JSP 60 E

JSP 85 E

## Ersatz des Reglers durch Digitalelektronik

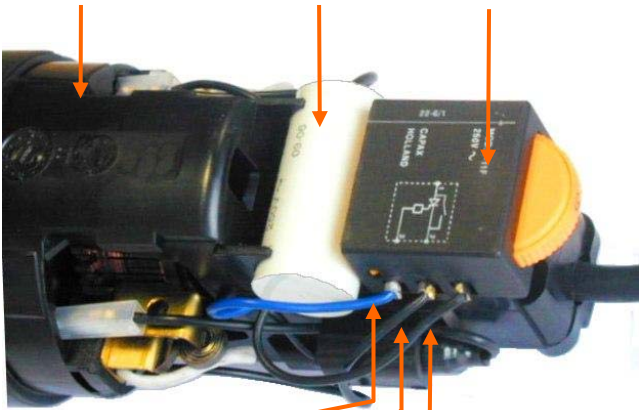
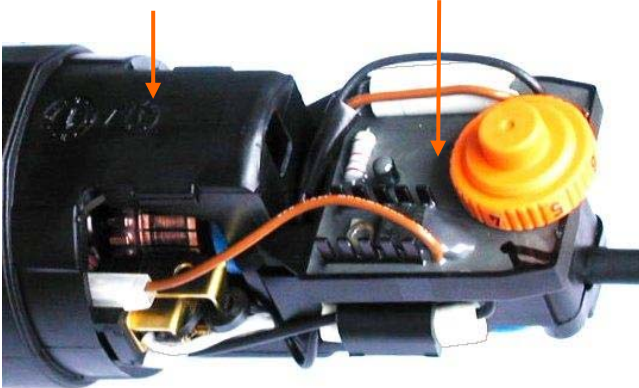
Nach dem Start konnte der Motor nicht in die volle Drehzahl anlaufen, was für die Bedienung unangenehm war und eine kurzfristige Erhöhung des Stroms verursachen konnte. Der Regler läuft aus und wird nicht mehr geliefert.

- Der Regler wurde durch eine Digitalelektronik ersetzt. Einige Leitungen und der Kondensator entfallen dadurch.
- Durch die Einführung der Elektronik musste das Motorgehäuse geändert werden.

Alte Ausführung	Neue Ausführung
<p>620189 622070 615095</p>  <p>622063 595024 622064</p>	<p>635738 635418</p>

Beim Tausch des Reglers oder des Motorgehäuses der alten Ausführung müssen gleichzeitig folgende Teile erneuert werden:
